MÉMOIRE EN RÉPONSE AU PROCES-VERBAL DE SYNTHÈSE

Révision n°1 du PLAN LOCAL D'URBANISME de la commune de Saint-Marcel (56140)

OAP n°1

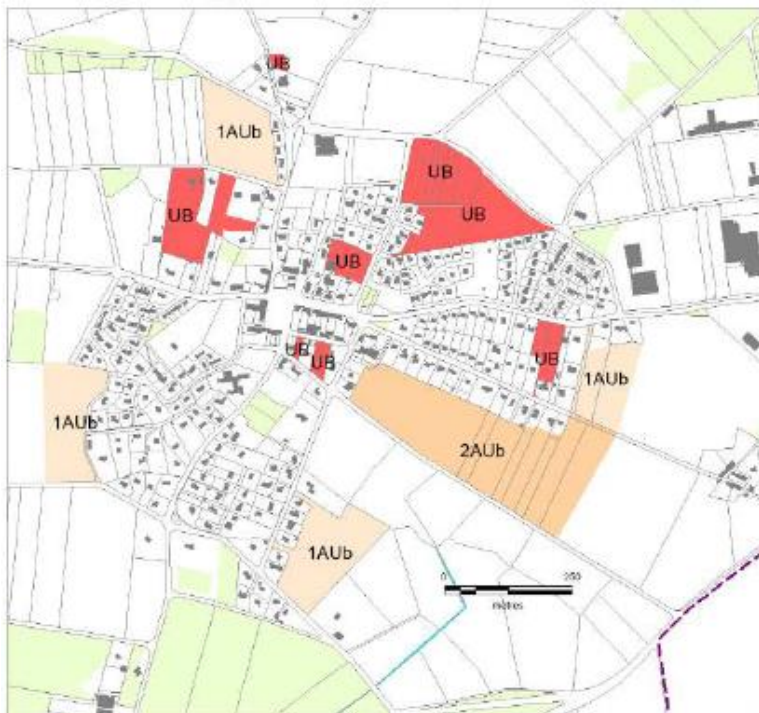
C.E.5 : Le choix de ce site

La justification et les motivations de ce site me paraissent insuffisantes. Pouvez -vous me donner les raisons précises de votre décision d'urbaniser ce secteur qui était précédemment en zone agricole ?

Les élus souhaitent préciser que, dans le PLU en vigueur, cette zone n'était pas classée en zone agricole mais en zone « 2AUb » (voir extrait du zonage en vigueur du Tome 1 du rapport de présentation joint ci-après).

Même si cette zone ne pouvait effectivement plus être ouverte à l'urbanisation par simple modification depuis plusieurs années, son classement datant de 2009, la volonté était bien de l'inscrire comme une zone de projet à terme.

Le classement de cette zone se justifie essentiellement par sa proximité de la centralité du bourg marquée par la place des AFN regroupant les commerces, la mairie et les équipements scolaires et périscolaires.

L'urbanisation de ce site permet également de rééquilibrer l'enveloppe urbaine formée par le centre-bourg qui s'étire en parties Est et Sud-Ouest du bourg durant les dernières décennies.

OAP n°1

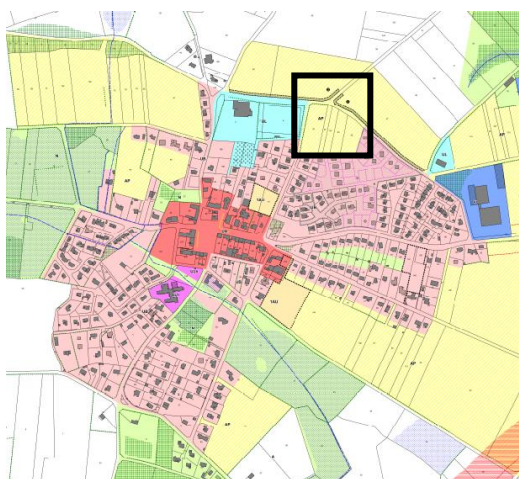
C.E.6 : Les sites écartés

Vous indiquez dans le rapport que certains sites de développement potentiels ont été écartés. Quels sont -ils et pourquoi ?

Au début de la réflexion concernant le choix des sites à inscrire pour le développement résidentiel, 2 sites avaient également été identifiés comme potentiellement intéressants.

1- Les terrains implantés en partie Est des terrains de sports venant compléter le quartier de La Sente Verte classés en UB dans le PLU en vigueur.

Ce site, même s'il forme quasiment un site de « dent creuse » car entouré par l'enveloppe urbanisée du bourg, a été écarté pour 3 raisons principales :

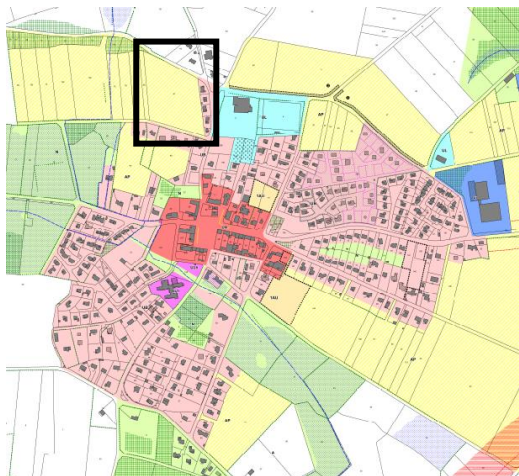
2- Les terrains implantés en partie Nord-Ouest du bourg.

Ce site, même s'il s'inscrit dans la continuité de la zone urbanisée, a également été écarté pour 3 raisons :

... il est éloigné de la centralité formée par la Place des AFN,

... il présente des problématiques d'accès. La possibilité d'accès en partie Nord de cette zone est dangereuse : cette voie relativement étroite est déjà très fréquentée car elle sert d'itinéraire privilégié pour rejoindre la 4 voies « Ploërmel – Vannes », et en partie Sud la voie de desserte potentielle n'est autre qu'un ancien chemin rural aménagé sommairement pour desservir quelques logements.
